Objet : Avis des services du SMBSEIL relatif au PLU de Larmor-Plage

Annexe à l'avis relatif au projet de PLU de Larmor-Plage

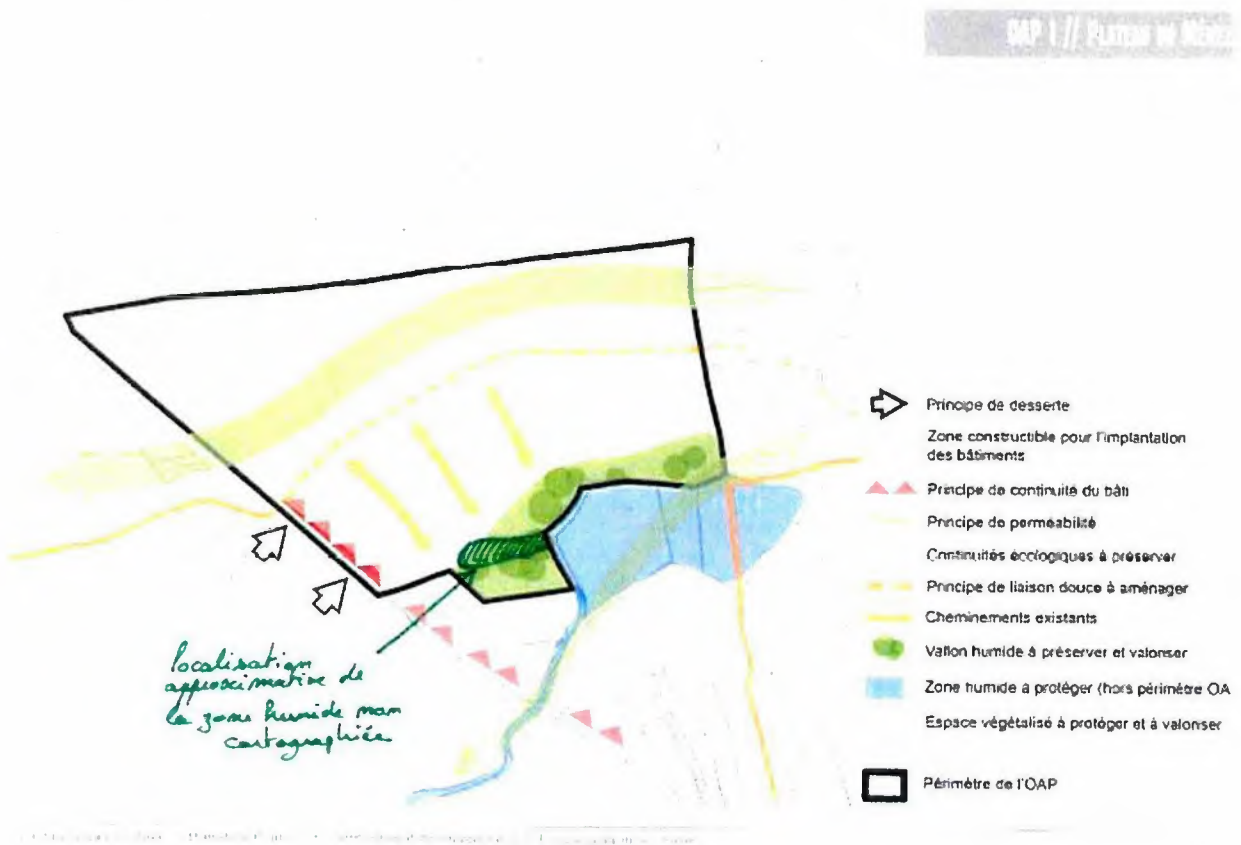
En revanche, en ce qui concerne les compensations, la rédaction qui figure à la page 29 peut engendrer des situations dans lesquelles la destruction partielle ou totale d'éléments de bocage protégés s'accompagnerait de mesures compensatoires insuffisantes par rapport aux préconisations du guide du SAGE, voire ne ferait pas l'objet de compensation.

Nous demandons donc que la rédaction soit modifiée comme suit :

« Les haies d'arbres et continuités végétales identifiées au titre de l'article L.151-3 du Code de l'Urbanisme au règlement graphique sont à conserver ou à planter. Les symboles employés constituent un principe de repérage et non une localisation exacte.

La destruction partielle ou totale de ces éléments est interdite, sauf dans le cas de projets en justifiant l'impérative nécessité. Elle est subordonnée à l'accord préalable de la commune et à la mise en œuvre d'une compensation par la recréation d'un linéaire de bocage au moins égal à celui impacté.

Les haies d'arbres à créer dans le cadre des OAP peuvent, le cas échéant, être remplacées par d'autres aménagements contribuant à la végétalisation et aux continuités de nature sur l'espace public (bandes plantées, haies vives, noues...) »

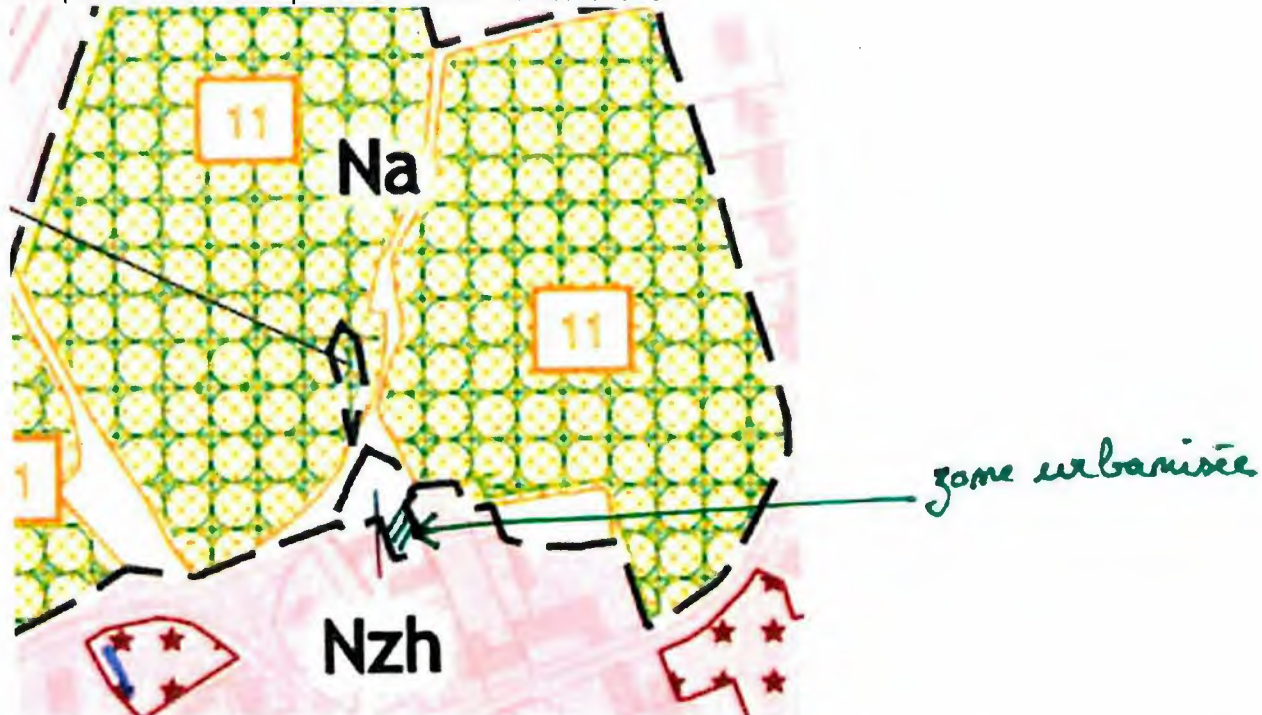
Par ailleurs, nous avons constaté que deux zones humides inventoriées et figurant au règlement graphique du PLU actuellement applicable et à celui du projet de PLU sont partiellement urbanisées :

- Une parcelle se situe à proximité de la rue des lavoirs.

- Une parcelle se situe dans la ZA de Kerhoas. Les travaux qui concernent la partie Est de la parcelle sont récents. La délimitation de la partie Ouest semble trop étendue. Du fait de l'urbanisation partielle de la parcelle et de l'incertitude sur le zonage Ouest, une mise à jour de la cartographie est à réaliser sur cette zone.
